INFORME DE ORIENTACIÓN DE OFICIO **N° 17-2022-OCI/0398-SOO**

“MEJORAMIENTO DEL SERVICIO DEPORTIVO EN EL
ESTADIO MUNICIPAL DEL DISTRITO DE COLPAS –
PROVINCIA DE AMBO – DEPARTAMENTO DE HUÁNUCO”

INFORME DE ORIENTACIÓN DE OFICIO
N° 17-2022-OCI/0398-SOO

Imagen n.º 1

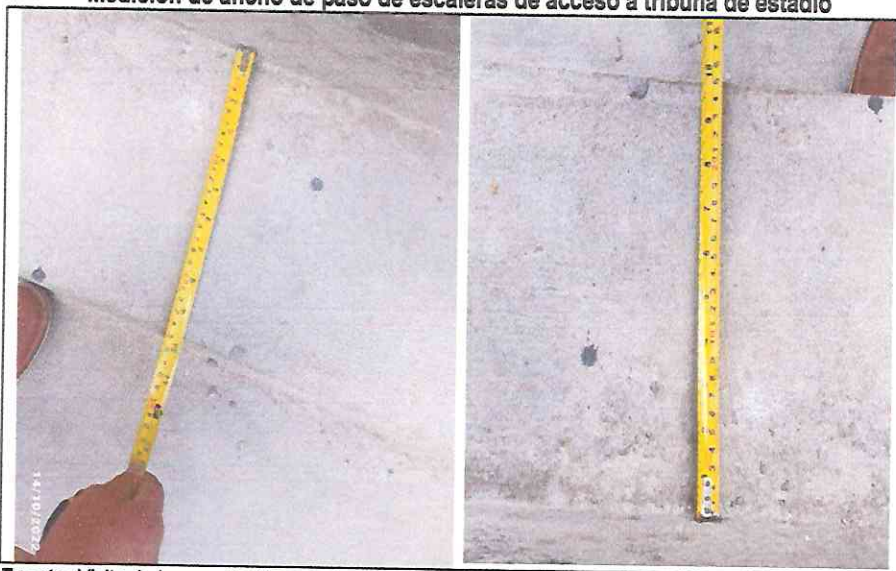
En el caso de las escaleras de acceso a la tribuna, no existe detalle sobre las dimensiones de los "pasos" en los planos del Expediente Técnico². Es por ello, que dichos "pasos" se debieron ejecutar siguiendo los lineamientos de la Norma Técnica A. 0.10 Condiciones generales del diseño del Reglamento Nacional de Edificaciones, la cual indica en su artículo 23, inciso b), que la dimensión mínima del paso para toda infraestructura destinada a actividades de recreación y deportes debe ser de 0.30 m. Sin embargo, en la visita de inspección del 14 de octubre de 2022, se advirtió que el ancho de los pasos de las dos escaleras de acceso a dicha tribuna es de 0.25 m, hecho que se advirtió en el acta de inspección a obra, en los términos siguientes:

"[...] Corresponde acotar que las escaleras de acceso a la tribuna, tienen pasos con un ancho de 25 centímetros y una altura de 16 centímetros [...]"

- i. 0.25 m en vivienda e industria
- ii. 0.28 m en hospedaje, comercio, oficinas y servicios comunales
- iii. 0.30 m en salud, educación, recreación y deportes, y transportes y comunicaciones. [...]"

Imagen n.º 6
Detalle malla olímpica vs lo encontrado en obra

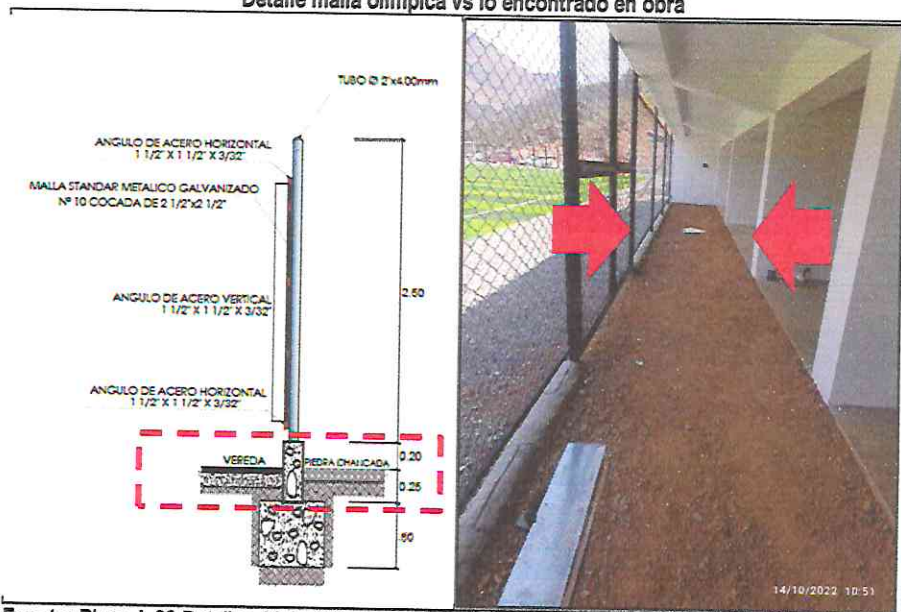
Ahora bien, en cuanto a la partida de piso de concreto sin colorear acabado pulido $e=0.15$ cm, se advirtió en la visita en obra, que el espacio entre el piso terminado del primer nivel y la malla olímpica estaba comprendido por terreno natural, lo cual se consignó en el acta de visita física de inspección, en los términos siguientes:

Aunado a ello, es menester precisar que entre la zona inferior de la tribuna y el inicio de la malla metálica, existe presencia de terreno natural.

Lo advertido en dicha inspección, no corresponde a lo consignado en el plano A-06 Detalles: Malla Olímpica y arco de fútbol, puesto que, en este se detalla que la malla metálica separa una vereda y la zona correspondiente a la cancha deportiva; así también, el plano SD-02 sistema de drenaje del campo deportivo, señala que debe existir veredas alrededor de la cancha deportiva y aledaña a la malla olímpica, tal como se aprecia a continuación:

Imagen n.º 8

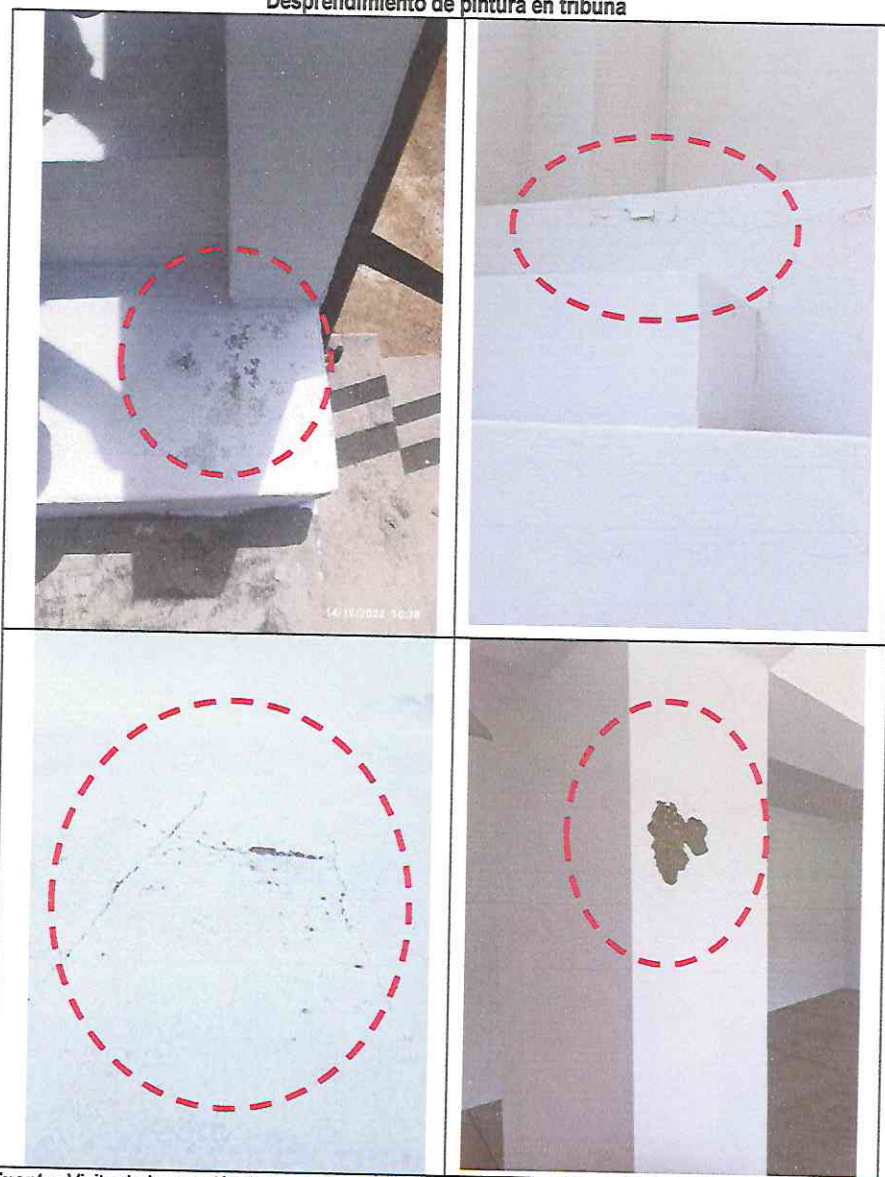
Sin embargo, en la visita realizada por el Órgano de Control Institucional y el Gerente Municipal de la Entidad, se advirtió que la pintura utilizada en el exterior e interior presenta un aspecto característico al mate, además se encontraron zonas en las que, dicha pintura se viene desprendiendo, hecho que fue considerado en el acta de visita de inspección física en los términos siguientes:

"[...] Asimismo, corresponde anotar que la pintura en las paredes externas, internas y asientos, así como gradería de dicha tribuna no presentan el brillo propio de una característica del esmalte, más aún que se advirtió desprendimiento de pintura en determinadas zonas. [...]"

El acabado final será de dos manos de pintura. Debe utilizarse pistola aerográfica para el pintado de todas las manos, incluso el acabado final.

Imagen n.° 9
Ubicación de puertas tipo P-4

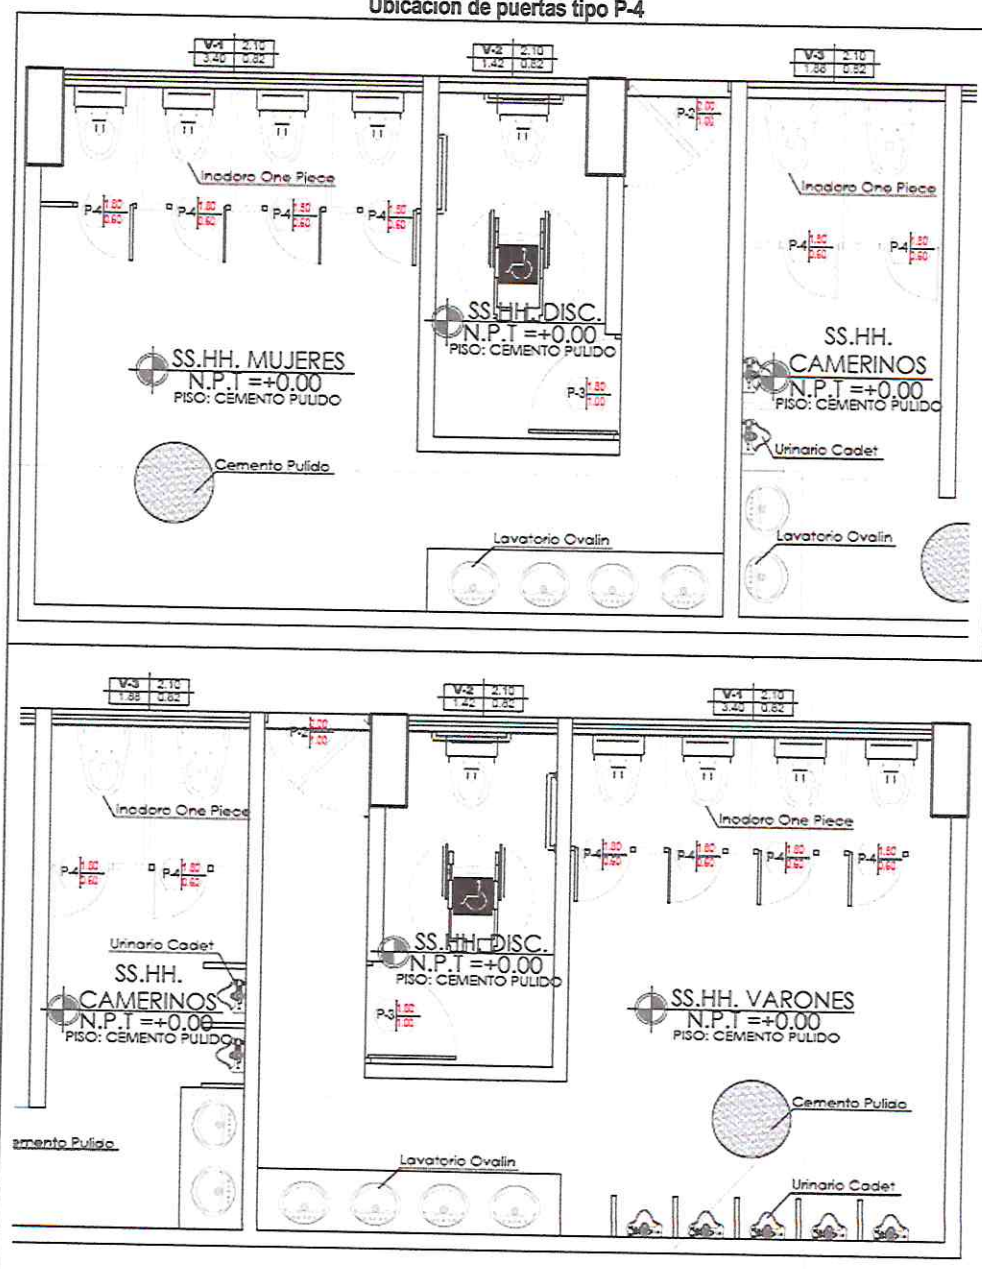
Aunado a ello, corresponde agregar que según el plano A-04: Plano de camerinos y SS.HH. que forman parte del Expediente Técnico de obra, se contempló que las puertas de todos los cubículos para baños son de Tipo P-4, así también se consideran tabiques de separación entre los urinarios como se aprecia en la imagen n.° 09. Por otro lado, los metrados del Expediente Técnico de la partida *carpintería metálica* indican que las Puertas Tipo P-4 son puertas metálicas LAC 1/16" con marco 2"x2"x1/4" y refuerzos; además, indican que los tabiques divisorios para los cubículos así como para los urinarios son de separación metálica LAC 1/16" con marco 1"x1"x1/16" con marco 1"x1"x1/4" y refuerzo, tal como se muestra en la imagen siguiente:

Sin embargo, en la inspección realizada se advirtió que todas las puertas y tabiques divisorios de los cubículos de los baños son de melamine con marcos de metal, lo cual se consignó en el acta de inspección y se puede observar en las imágenes siguientes:

Imagen n.° 12

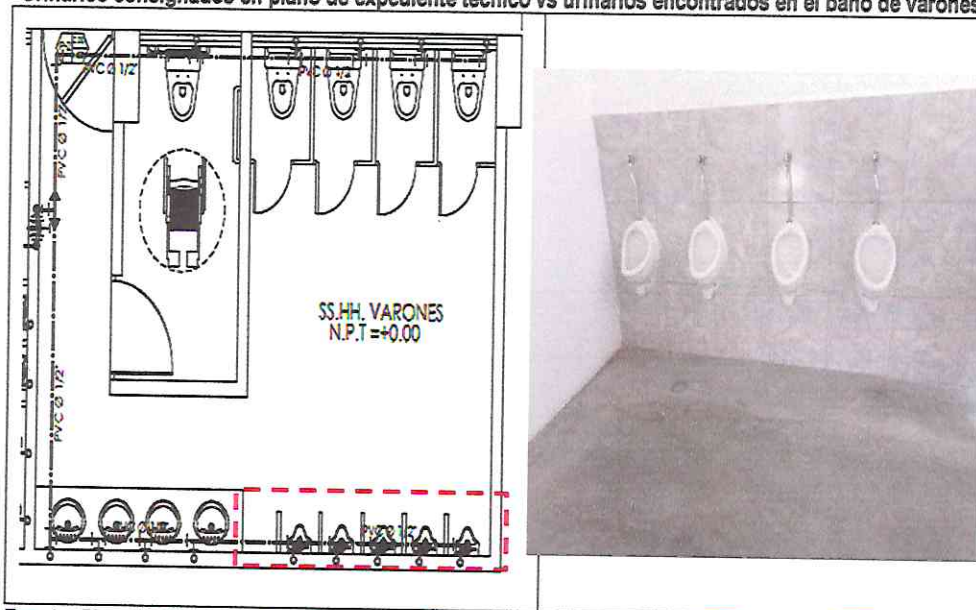
Entonces, del cuadro que precede se advierte que falta colocar tres (03) papeleras empotradas correspondientes al baño de mujeres, varones y el camerino inspeccionado según la hoja de metrados de la partida de *suministro de accesorios*. Asimismo, faltan colocar en total tres (03) urinarios, que según el *Plano IS-01 Instalaciones Sanitarias – SS.HH y Camerinos*, debe corresponder un (01) urinario al baño de varones y dos (02) urinarios al camerino inspeccionado, tal como se muestran en las imágenes siguientes:

Imagen n.° 14

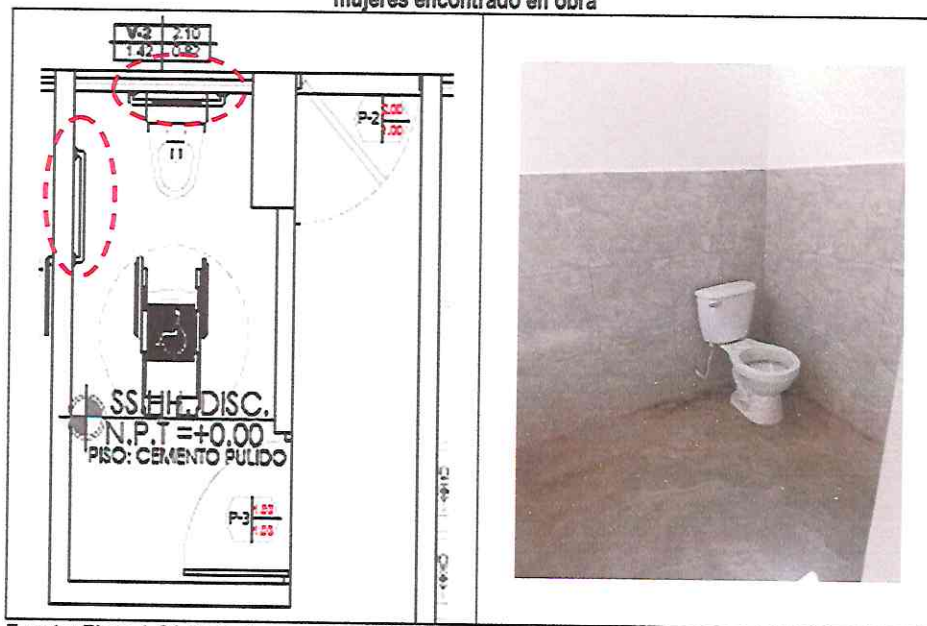
Con relación a los baños para discapacitados debe indicarse, que solo se tuvo acceso al que se ubica en el baño de mujeres y se observó que no cuenta con las barras de apoyo necesarios para permitir la correcta accesibilidad a las personas con discapacidad y/o adultos mayores. Lo revelado anteriormente, se hizo constar en el acta de visita de 08 de abril de 2022 en los términos siguientes:

"[...] Ahora bien, en cuanto al baño para discapacitados de mujeres, se denota que la puerta de acceso es de madera y en su interior existe únicamente un inodoro.

Imagen n.° 15

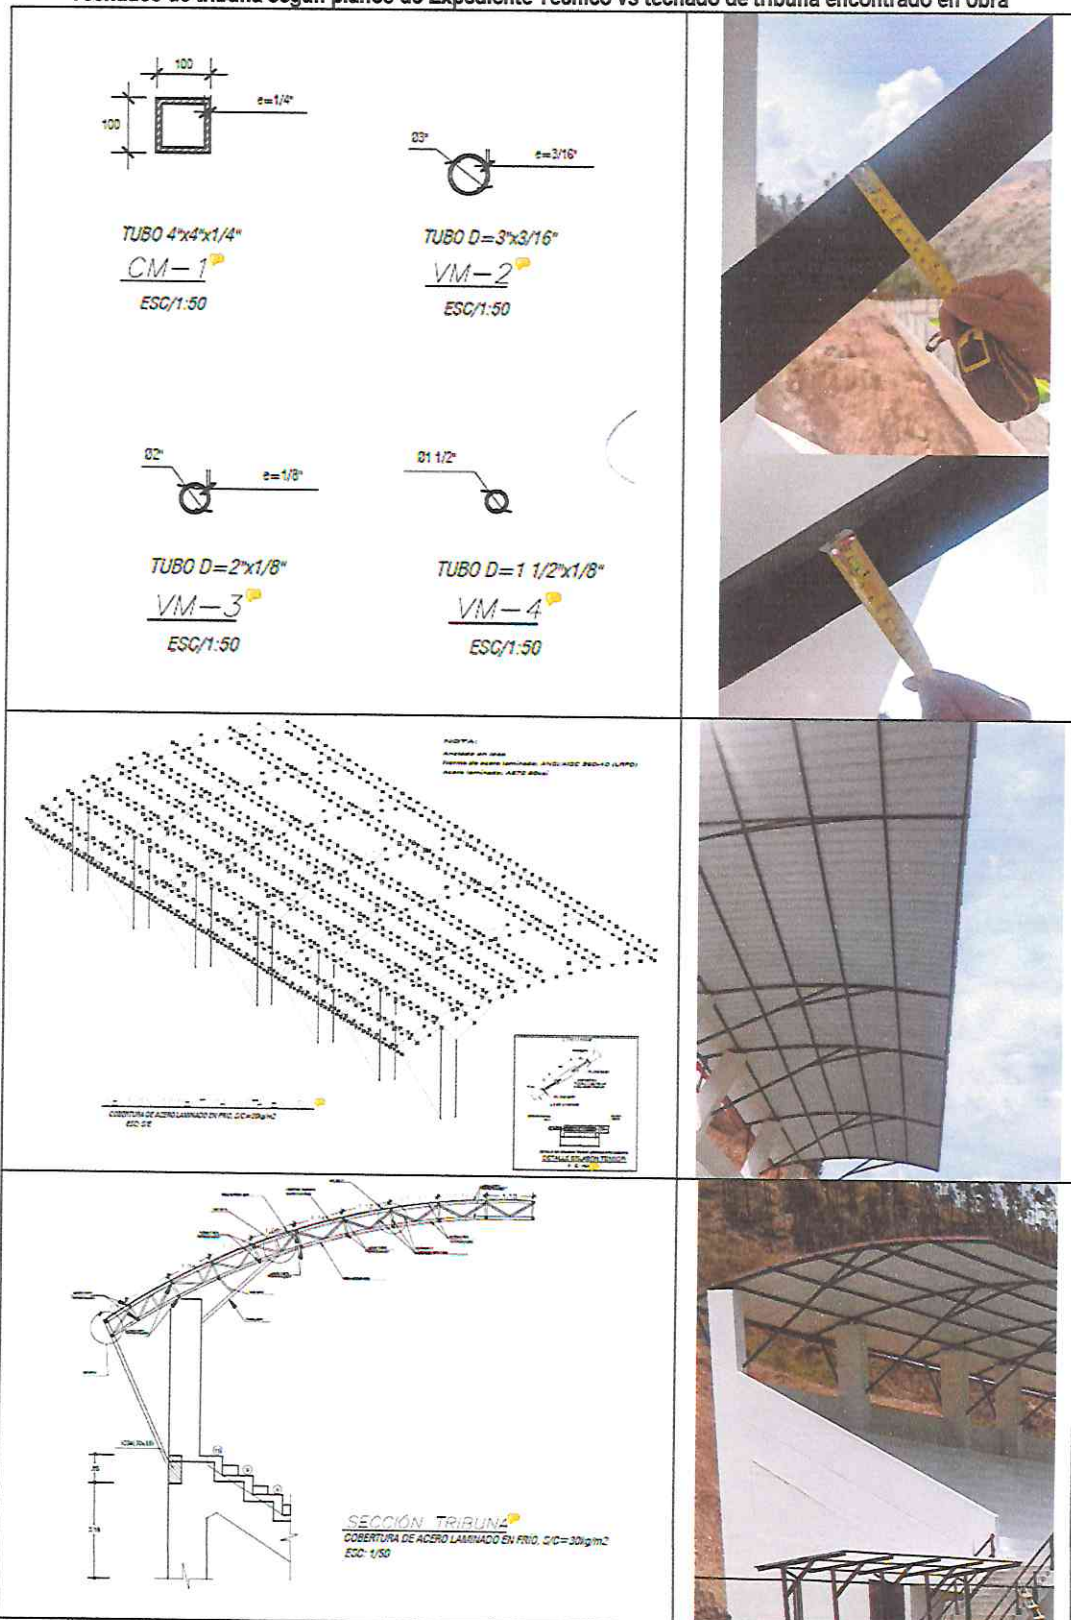
De la revisión de los planos E-04 Cobertura y E-05 Detalles de cobertura que forman parte del Expediente Técnico de obra, se tiene conocimiento que el techado de tribuna consta de una estructura conformada por tijerales metálicos y una cobertura de calaminon CU-6; no obstante, en la visita de inspección realizada se encontró una conformación distinta la cual se describió en el acta de la siguiente manera:

En tal sentido, se partió inspeccionando que dicha obra cuenta con una única tribuna que presenta una cobertura compuesta por perfiles metálicos con una sección rectangular de 8x4 cm, además denota la presencia de paneles rectangulares que se colocaron para adoptar la forma circular, dicha cobertura se sostiene de 6 columnas con las siguientes dimensiones:

- Columna n.° 01: 39x72 cm
 - Columna n.° 02: 38x74 cm
 - Columna n.° 03: 38.5x73.5 cm
 - Columna n.° 04: 38.5x74 cm
 - Columna n.° 05: 38.5x74 cm.
 - Columna n.° 06: 38.5x 73.5 cm.
- "[...]"

Así, en los planos E-04 y E-05 del Expediente Técnico de obra³, se denota que la estructura de tijerales se conforma por cuatro (04) tipos de perfiles metálicos, pero en la visita de inspección se advirtió el uso de un solo perfil metálico de tipo rectangular de 8x4 cm.

Imagen n.º 18
Base para cancha deportiva según especificaciones técnicas vs base encontrada en obra

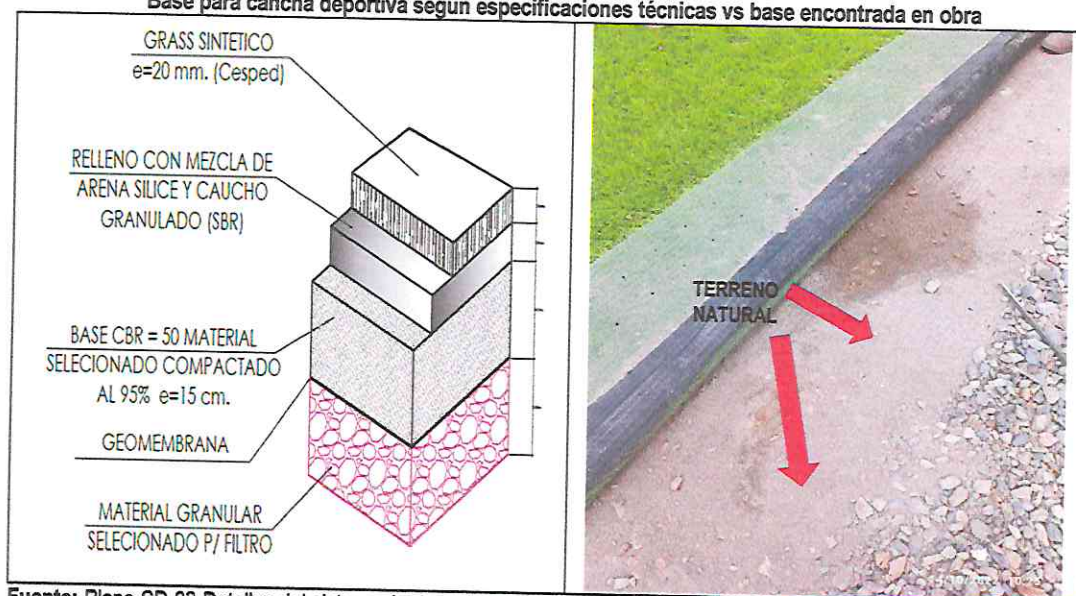
Las especificaciones técnicas de la partida de instalación del grass sintético, que forman parte del Expediente Técnico de obra, se consideró la ejecución de la subpartida de *base granular e=0.15m*, que consiste en la colocación de una capa de 15 cm de subbase compuesta de material granular seleccionado para filtro, en forma natural o artificial y fina, sobre el terreno natural perfilado, nivelado y compactado. Sin embargo, en la visita de inspección se encontró en algunas zonas del grass sintético que presentan ondulaciones; asimismo, al inspeccionar las capas debajo del grass sintético, se advirtió la presencia de una capa delgada de arena debajo, la cual, se encuentra en terreno natural, no pudiendo identificar la capa de sub base de 15 cm de espesor. Situación que se consignó en el acta de inspección de la manera siguiente:

*"[...]
Ahora bien, una vez ingresada a la cancha deportiva, se advirtió que sobre el terreno natural compactado se ha colocado una capa de arena y sobre ello, el grass sintético; además, se verificó ondulaciones en la cancha y presencia de caucho y materia granular en diferentes*

zonas de la cancha. Es preciso anotar que el perímetro de la cancha presentó delimitación de concreto en el lado derecho y se encontraba incompleto.
[...]"

Esta partida comprende de una capa de 15 cm de fundación, compuesta de material granular seleccionado para filtro, en forma natural o artificial y fina, constituida sobre el terreno natural perfilado, nivelado y compactado. Preparada de acuerdo a estas especificaciones y en conformidad con los alineamientos, rasantes y secciones transversales, típicas indicados en los planos.

El espesor de la sub base terminada no deberá diferir en mas de 0.15 m de la indicada en los planos. Inmediatamente después del perfilado, nivelado y compactado del terreno natural. Los puntos para la medición serán seleccionados por el Ingeniero en lugares tomados al azar dentro de cada sección designada por el ingeniero residente y/o supervisión de tal manera que se evite una distribución regular de los mismos. A

Imagen n.° 19
Sistema de drenaje de grass sintético

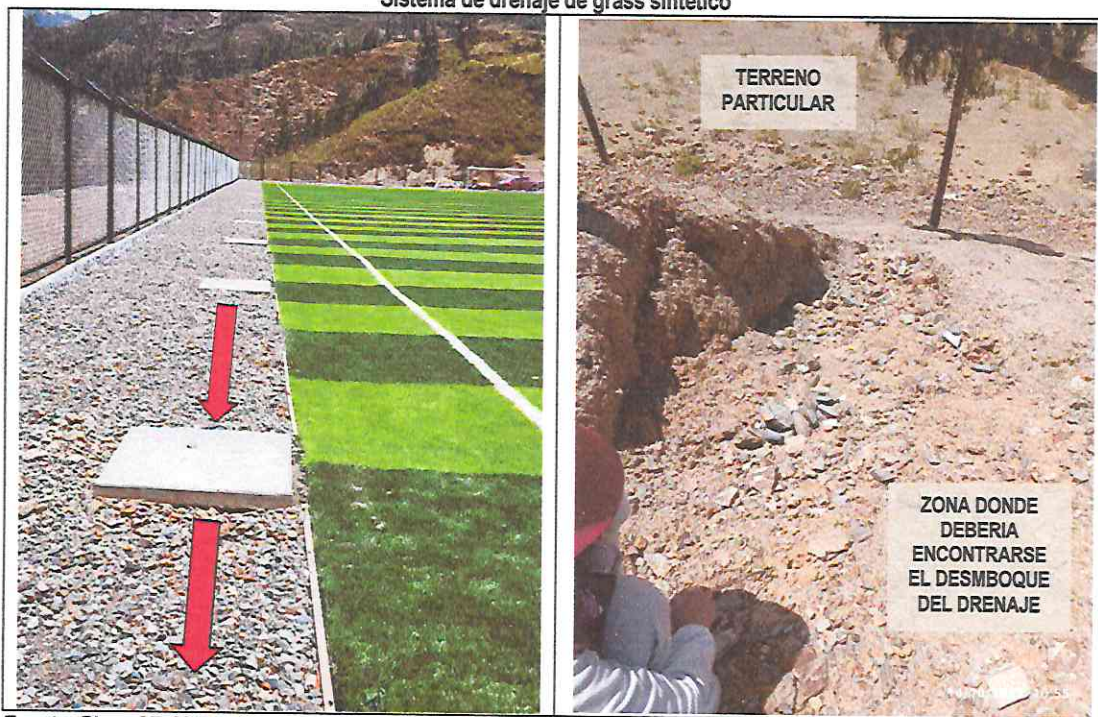
Mención aparte, amerita indicar que en la visita efectuada el 14 de octubre de 2022, se inspeccionó los colectores del sistema de drenaje de la cancha de grass sintético, advirtiendo que el flujo de la tubería colectora tiene dirección para desembocar hacia un terreno particular; sin embargo, no se encontró el desfogue final de la tubería colectora, según lo establecido en el expediente técnico de obra. Situación que se consideró en el acta de visita en los términos siguientes:

En cuanto, al drenaje de la cancha sintética, se advirtió que las tuberías de PVC-U con diámetro de 160 milímetros desembocan en cajas de registros y estos se orientan al lado derecho, no evidenciando una tubería de desfogue. Debe considerarse que el lado derecho del estadio, colinda con un terreno de un particular.

Imagen n.º 21

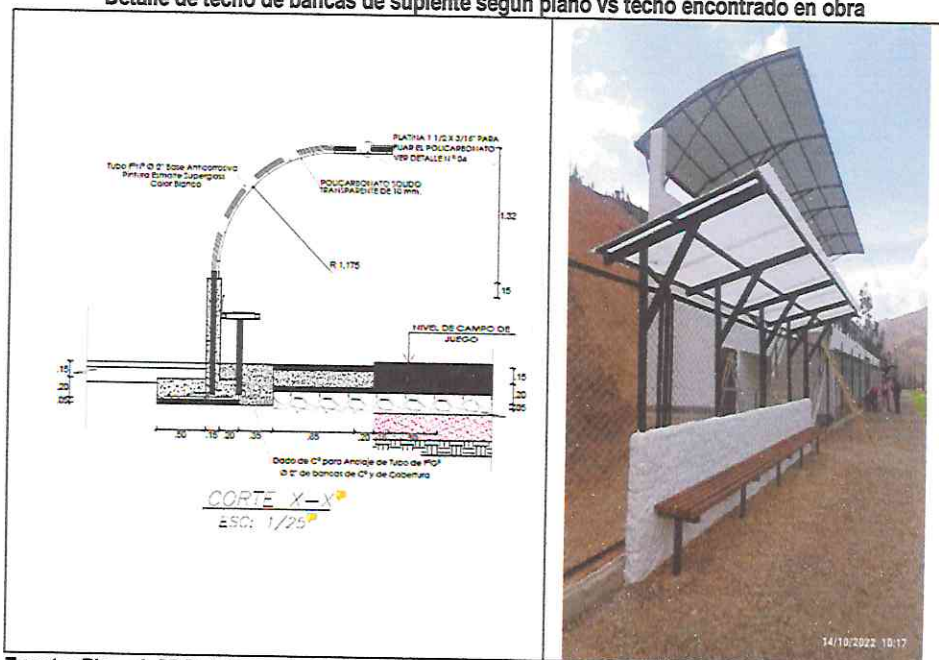
De esta manera, corresponde precisar que las coberturas de las dos bancas de suplentes se encuentran compuestos por perfiles metálicos con una sección rectangular de 8x4 cm y calaminas de plásticos sostenidos de por un muro de concreto, con un alto de 1.10 metros y un ancho de 6.65 metros.

Y, al comparar lo encontrado con los detalles del plano A-05 Detalle banca de suplente, que forman parte del Expediente Técnico de obra, se advierte que la estructura del techo de las bancas de suplentes es de forma parabólica y está conformado por tubos metálicos de 2" de diámetro, además el material considerado para la cobertura es policarbonato sólido de 10 mm; no obstante, en la obra la estructura del techo es plana y está conformada por perfiles metálicos de sección rectangular de 8x4 cm y se emplearon calaminas de plástico transparentes como cobertura.
